**Stellungnahmen und Behandlung der Stellungnahmen zu den Bebauungsplänen und Örtlichen Bauvorschriften**

**Gemeinde Kusterdingen, Landkreis Tübingen**

Hier: **„Dorfbereich Wankheim, Teilbereich 1, 2. Änderung“**

Anlage 2: Lageplan Vermessungsbüro Gugel

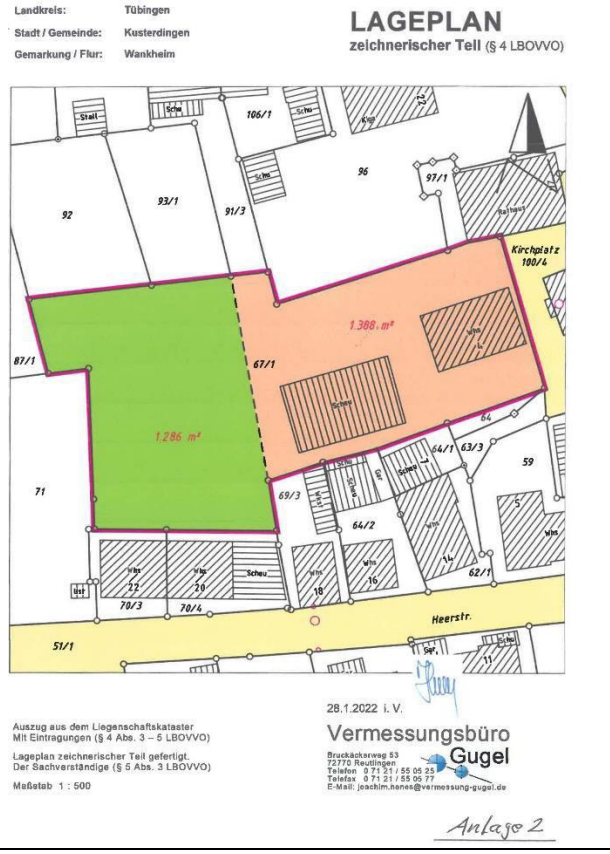
| **II.** | **Beteiligung der Öffentlichkeit** | **Frist vom 20.06.2022 – 20.07.2022** |
|---|---|---|
| 2.1 | **Einwender 1**<br>[redacted]<br><br>Schreiben vom 21.06.2022<br><br>wie ich Ihnen in unserem Gespräch am 14.06.2022 dargelegt habe, entnehme ich obigem Protokoll, dass mein Antrag vom 28.04.2021 falsch verstanden wurde. Ich habe keine Erweiterung der Baumöglichkeiten auf meinem Grundstück beantragt, sondern dass der südliche Grundstücksteil, welcher als Bauland ausgewiesen ist (siehe Anlage 1, Teilfläche 2 grün schraffiert), in den Außenbereich im Innenbereich mit einbezogen wird. Da dieser Teil, unter Beachtung der Grenzabstände und Brandschutzverordnungen, kaum sinnvoll bebaubar ist - *hierzu verweise ich auch auf das Schreiben vom Ortsbaumeister Herrn Polzin vom 14.04.2021 (Az 625.22), der dies bestätigt hat* - möchte ich mit meinem Antrag und somit mit meinem heutigen Schreiben mehr Eindeutigkeit zur Nutzung und Wertfestlegung von diesem Teilbereich schaffen.<br>Entsprechend meinem Antrag, habe ich vom Vermessungsbüro Gugel einen Lageplan erstellen lassen (siehe Anlage 2), um weitere Missverständnisse zu vermeiden. Darauf ist die Nutzbarkeit vom Flurstück [redacted] eindeutig dargestellt. Der grüne Bereich wäre in Gänze der Außenbereich im Innenbereich, welcher nicht bebaubar wäre und somit keine weitere Unterteilung mehr hätte. Der rote Bereich ist bebaubar und entspricht dem heutigen Stand vom Bebauungsplan "Dorfbereich Wankheim TB1".<br><br>Da mein Antrag der Position vom Gemeinde- und Ortschaftsrat Wankheim voll entspricht, die Baumöglichkeiten in den Außenbereich hinein nicht zu erweitern, bitte ich um Bewilligung.<br><br>Anlage 1: Bebauungsplan „Dorfbereich Wankheim TB1“ | Eine Änderung bzw. Rücknahme der Geltungsbereichsgrenze zur Abgrenzung des Außenbereichs im Innenbereich ist mit der vorliegenden 2. Änderung des Bebauungsplanes, Wankheim TB 1 nicht beabsichtigt. Es bleibt bei den ursprünglichen Abgrenzungen zwischen Innen- und Außenbereich. (nicht überbaubare Fläche)<br><br>**BV: wird zur Kenntnis genommen** |
